## E F P 関連製品テクニカルニュース

<b>題名</b>	3803グループ H仕様 パラレル入出力モード 不具合の御連絡			
<b>対象製品</b>	EF3803F-64F、EF3803F-64H、EF3803F-64U、EF3803F-64S、EF3803F-64B	<b>管理番号</b>	A05H24-02	
<b>対象ロット</b>	全ロット	<b>作成日</b>	2005-08-24	<b>Rev.</b> 第2版

### < 不具合内容 >

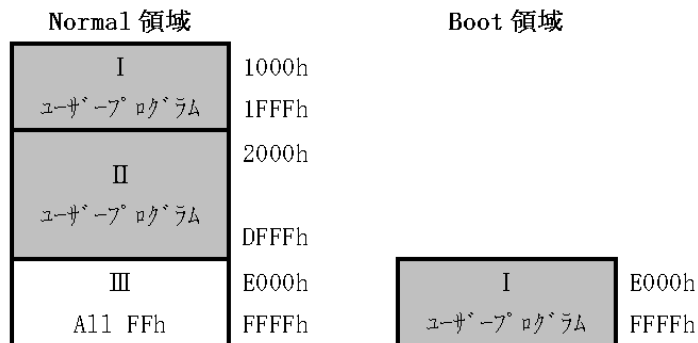
3803グループ H 仕様のパラレル入出力モードにて、ライタの設定を M38xxxFFH(NORMAL) に設定して NORMAL 領域のデータ書き換えを実行すると BOOT 領域に NORMAL 領域のデータが書き込まれている。

ライタの設定を M38xxxFFH(NORMAL) に設定後、All イレズコマンド実行中に何らかのエラーが発生した場合、WinEfpRE および WinEFP コントロールソフトウェア側の BOOT/NORMAL 領域選択処理が誤動作し、常に BOOT 領域側に対してコマンドを実行致します。

ライタの領域設定は BOOT 領域(E000h ~ FFFFh)ですが、コマンドの実行領域は NORMAL 領域(1000h ~ FFFFh)を示しますので、お互いの領域が重複しない領域(1000h ~ DFFFh)は NORMAL 領域が使用されるのですが重複する領域(E000h ~ FFFFh)は BOOT 領域が使用されてしまい、今回の不具合現象が発生致します。

不具合発生後、E.B.P.V. マクロコマンド等を使用して NORMAL 全領域書き換えを実行すると下記の I 領域が書き換わります。

ライタ制御コントロールソフトウェア WinEfpRE のバージョンアップにて不具合対策可能です。

不具合改修バージョンは WinEfpRE Ver.1.30.05 以上となります。
